改善箇所説明図

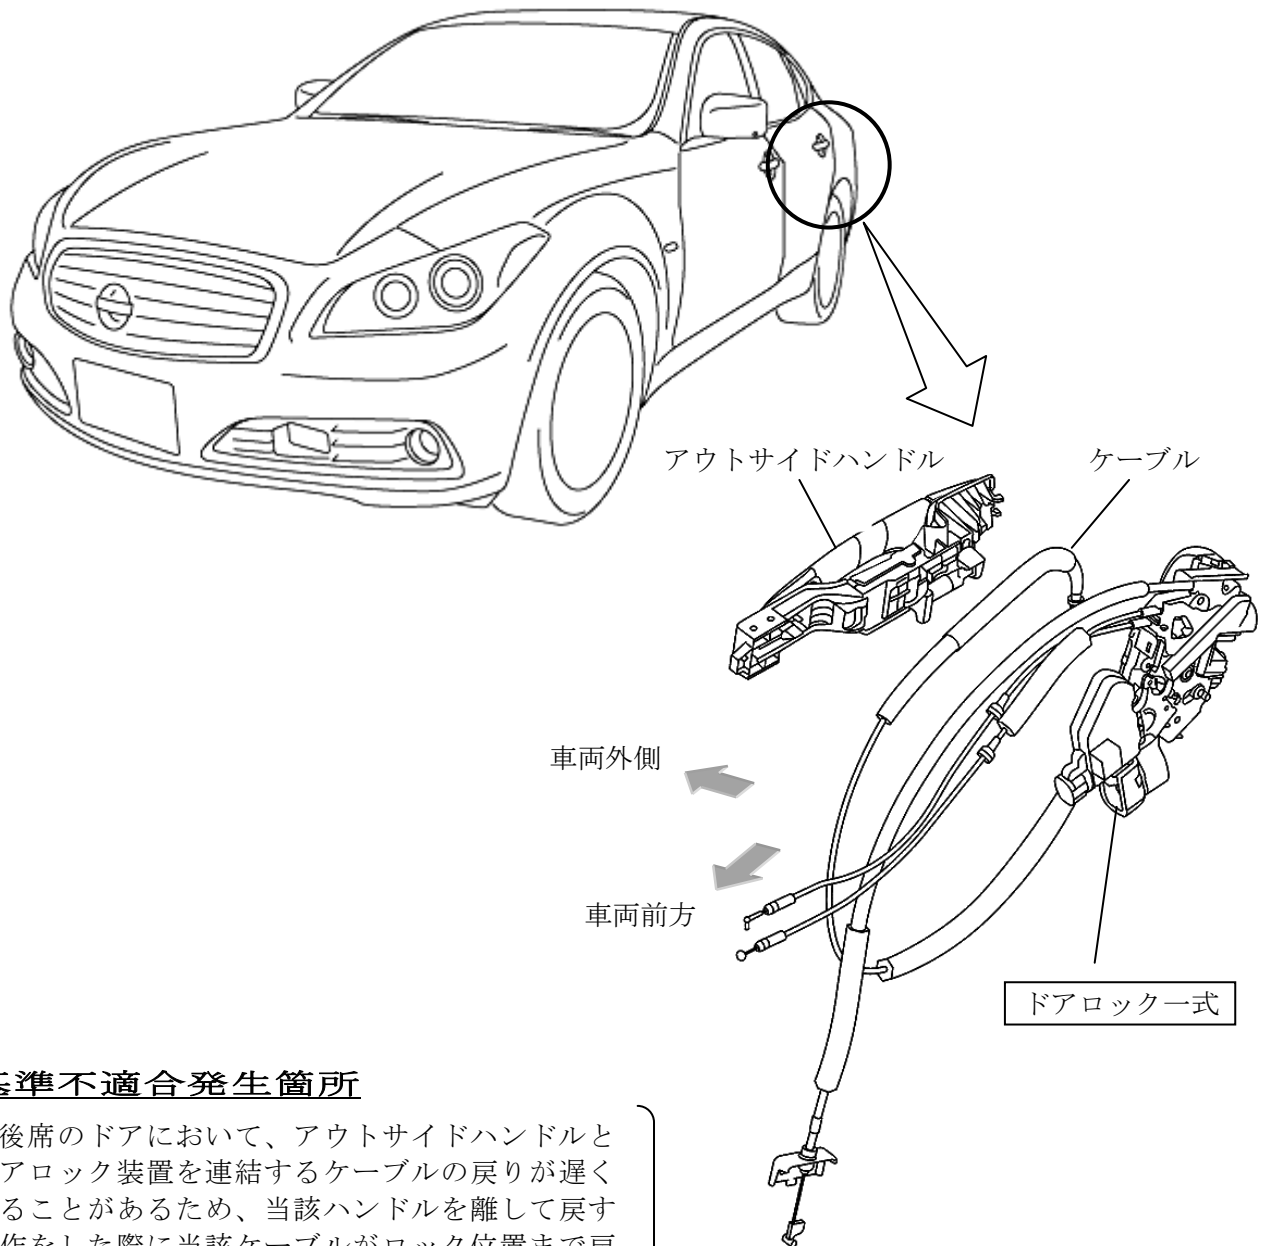
基準不適合発生箇所

後席のドアにおいて、アウトサイドハンドルとドアロック装置を連結するケーブルの戻りが遅くなることもあるため、当該ハンドルを離して戻す操作をした際に当該ケーブルがロック位置まで戻らないことがある。このため、ドアを閉じることができなくなり、最悪の場合、走行中にドアが開くおそれがある。

改善の内容

全車両、当該ドアロッカー式（左右）を対策品と交換する。

識別：銀色のシールをモデルナンバープレートの右横に貼り付ける。
